## ПРОТОКОЛ ПОГОДЖЕННЯ ПОЗИЦІЙ

на першу редакцію проекту

ДБН В.2.6-33:201X «Конструкції зовнішніх стін із фасадною теплоізоляцією. Вимоги до проектування та експлуатаційної придатності»

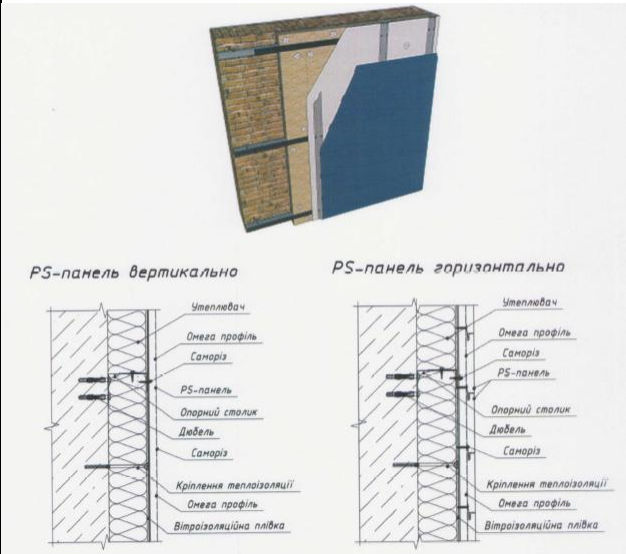
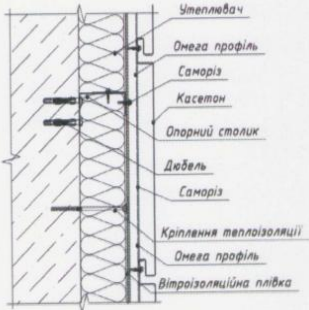
1	2	3	4	5
		<p>інститут сталевих конструкцій імені В.М. Шимановського» (лист від 17.07.2017 р. № 347/02/1)</p>		
72	Рисунок Б.2	<p>Український центр сталевого будівництва (лист від 07.09.2017 р. № 55/09/2017)</p>	<p>Вентиляційний зазор, що зображений на малюнку пунктом 7 не є повноцінним вентиляційним зазором, так як вертикальна циркуляція повітря порушена горизонтальним ригелем (7); правильний вузол:</p> <p>Відповідно до даного ДБН облицювання фасаду металевими виробами (профнастил, фасадні PS-панелі, касеттони і тд.) або не існує або не нормується. У зазначеному проекті ДБН не відтворені дані типи облицювання. Логічно додати в Додаток Б, пунктом Б3, Б4, Б5. Приклад:</p> <p>1) Обшивка з утепленням PS-панелями</p> 	<p>Відхилено.</p> <p>Підкласи систем мають бути викладені у відповідних нормативних документах, наприклад, у ДСТУ Б В.2.6-34:2008.</p>
